MANN-FILTER

Produktinformation

Nr. 17
11.11.2013

Informationen zum MANN-FILTER PU 723 x

MANN-FILTER Varianten des PU 723 x:

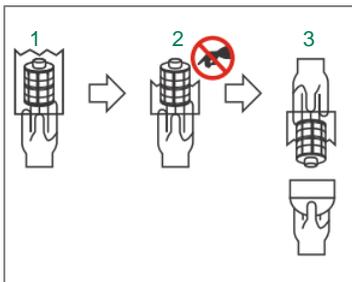
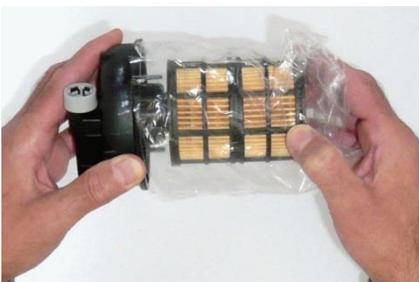
Der Kraftstofffilter PU 723 x wird aufgrund der Fließrichtung des Kraftstoffs im Gehäuse von innen nach außen durchströmt. Aus diesem Grund müssen die Filterfalten von außen gestützt werden. Um das Filterelement zu optimieren wurde die Konstruktion mehrmals geändert. Die Versionen unterscheiden sich optisch deutlich.

Unabhängig der Optik erfüllen alle Versionen des PU 723 x die geforderten Spezifikationen der Fahrzeughersteller und können bedenkenlos in allen Fahrzeugen verwendet werden, die hierfür in unseren Katalogsystemen angegeben werden.
